Wesentliche umweltbezogene Stellungnahmen der Träger öffentlicher Belange und der Öffentlichkeit zur Aufstellung des **vorhabenbezogenen Bebauungsplanes Nahwärmeversorgung Bad Griesbach-Therme** im Verfahren nach § 3 Abs. 1 und § 4 Abs. 1 BauGB

TÖB	Einwände / Bedenken / Anregungen																								
Staatliches Bauamt Passau , Hr. Fuchs, vom 09.12.2025, eingegangen am 15.12.2025	Betroffene Bundes- und Staatsstraßen: Am Rande des Geltungsbereiches verläuft die Staatsstraße 2116 außerhalb des Erschließungsbereiches der Ortsdurchfahrt (Abschnitt 240, von Station 0,671 bis Station 1,060). Ziele der Raumordnung und Landesplanung, die eine Anpassungspflicht nach 5 1 Abs. 4 BauGB auslösen: <table border="1" data-bbox="510 416 1845 644"> <tr> <td>§ 16 FStrG</td><td>Bundesplanungen haben grundsätzlich Vorrang vor Orts- und Landesplanungen</td></tr> <tr> <td>Art. 35 BayStrWG</td><td>Planungen</td></tr> <tr> <td>§ 9 FStrG Art. 23, 24 BayStrWG</td><td>Ausnahmen von den Anbauverboten kann nur die Straßenbauverwaltung erteilen.</td></tr> <tr> <td>§ 8 und 8a FStrG, Art. 18, 19 BayStrWG</td><td>Die notwendigen Sondernutzungserlaubnisse für Zufahrten kann nur die Straßenbauverwaltung erteilen

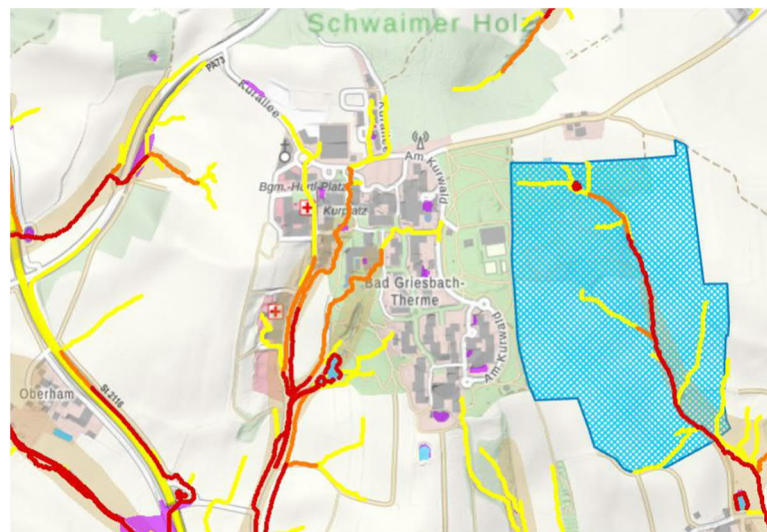
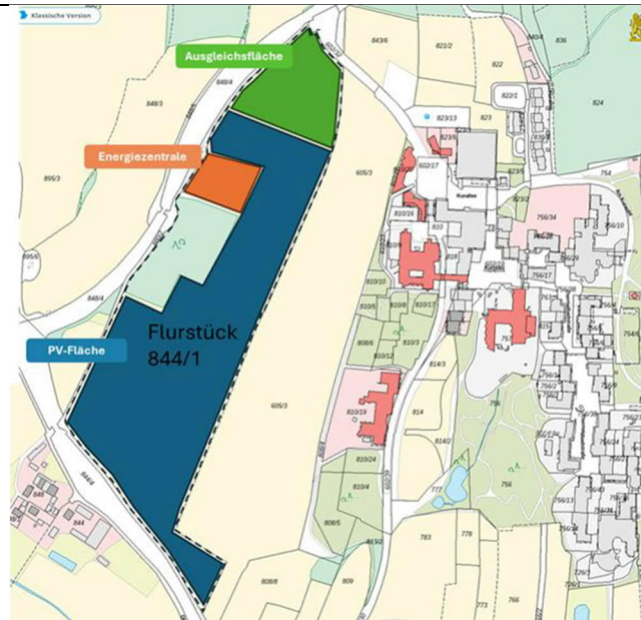
Da weitere forstliche Belange durch die Planungen nicht berührt werden, besteht aus forstfachlicher Sicht mit dem Entwurf des vorhabenbezogenen Bebauungsplans „Nahwärmeversorgung Bad Griesbach-Therme“ mit integriertem Grünordnungsplan insgesamt Einverständnis.
Wasserwirtschaftsamt Deggendorf , Fr. Mocker, vom 29.12.2025, eingegangen am 29.12.2025	Anbei erhalten Sie unsere Stellungnahme per Mail und in Ergänzung unsere Stellungnahme vom 22.01.2025, welche vom LRA damals auch an den Planer weitergeleitet wurde: Zu o.g. Planung nehmen wir aus wasserwirtschaftlicher Sicht wie folgt Stellung: Altlasten Über Altlasten und Schadensfälle im Bereich des o.g. Planes liegen uns keine Erkenntnisse vor. Hinsichtlich etwaig vorhandener Altlasten und deren weitergehende Kennzeichnungspflicht gemäß Baugesetzbuch sowie der boden- und altlastenbezogenen Pflichten wird ein Abgleich mit dem aktuellen Altlastenkataster des Landkreises empfohlen. Es wird empfohlen, bei evtl. erforderlichen Aushubarbeiten das anstehende Erdreich generell von einer fachkundigen Person organoleptisch beurteilen zu lassen. Bei offensichtlichen Störungen oder anderen Verdachtsmomenten (Geruch, Optik, etc.) ist das Landratsamt bzw. das WWA Deggendorf zu informieren. Bodenschutz Um die Erhöhung der Sturzflutgefährdung für Unterlieger und der allgemeinen Hochwassergefahr auf den geplanten PV-Flächen mit einem erheblichen Potential für die Entstehung von Oberflächenabflüssen zu begegnen, haben wir in unserer Stellungnahme vom 22.01.2025 auf folgende Punkte hingewiesen, die in den nun vorgelegten Unterlagen nicht oder nicht ausreichend berücksichtigt sind. • Etablierung eines erosionsschützenden und die Infiltration fördernden Grünlandbestandes mindestens eine Vegetationsperiode vor Baubeginn auf den derzeitigen Ackerflächen. • Zwischen den Modultischen ein Mindestabstand von 3 m einzuhalten. • Im Hinblick auf die erwähnte potentielle Erhöhung von Oberflächenabflüssen ist die Gewährleistung von diesbezüglich relevanten Bodenfunktionen wie der Infiltrationsfähigkeit durch die Durchführung einer bodenkundlichen Baubegleitung nach DIN 19639 schon in der Planungsphase durch ein dazu befähigtes Büro/Bodenkundlichen Baubegleiter abzusichern (Anforderung: Zertifizierung durch Bundesverband Boden oder vergleichbaren Nachweis oder Referenzen). Niederschlagswasserbeseitigung Gemäß § 55 Abs. 2 WHG soll Niederschlagswasser ortsnah versickert werden, soweit dem weder wasserrechtliche noch sonstige öffentlich-rechtliche Vorschriften oder wasserwirtschaftliche Belange entgegenstehen. Die Aufnahmefähigkeit des Untergrundes ist mittels Sickertest nach Arbeitsblatt DWA-A 138, Anhang B, exemplarisch an repräsentativen Stellen im Geltungsbereich nachzuweisen. Grundsätzlich ist für eine gezielte Versickerung von gesammeltem Niederschlagswasser eine wasserrechtliche Erlaubnis durch die Kreisverwaltungsbehörde erforderlich. Hierauf kann verzichtet werden, wenn bei Einleitung in das Grundwasser (Versickerung) die

Voraussetzungen der erlaubnisfreien Benutzung im Sinne der NWFreiV (Niederschlagswasserfreistellungsverordnung) mit TRENGW (Technische Regeln für das zum schadlosen Einleiten von gesammeltem Niederschlagswasser in das Grundwasser) erfüllt sind. Im Falle der Einleitung des anfallenden Niederschlagswassers in ein Oberflächengewässer ist eine wasserrechtliche Genehmigung beim Landratsamt Passau einzuholen bzw. bei Benutzung einer bestehenden Entwässerungsanlage (PA 73), die hierfür bestehende wasserrechtliche Genehmigung ggf. zu erweitern. Starkregen In diesem Zusammenhang möchten wir noch einmal auf unsere Stellungnahme vom 22.01.2025 bzgl. der Gefahr von wildabfließende Hangwasser, verweisen. Grundsätzlich empfehlen wir nachstehende bauliche Lösungen im Sinne einer wirksamen Gefahren- und Schadensvorbeugung: • ausreichend abgesetzte OK FFB vom Urgelände, • Geländemodellierung, oder • Schutzmauer Von Seiten des WWA's kann nicht beurteilt werden, inwieweit der geplante 10 m Grünstreifen diese Schutzwirkung adäquat erfüllen kann. Ob weitere Maßnahmen zum Schutz vor wildabfließendem Wasser nötig sind, liegt in der Verantwortung des Grundstückseigentümers bzw. Vorhabensträgers. <u>Stellungnahme vom 22.01.2025:</u> Mit Mail vom 27.12.2024 baten sie uns um eine Einschätzung des Vorhabens aus wasserwirtschaftlicher Sicht. Folgende Planung liegt unserer Stellungnahme zu Grunde:
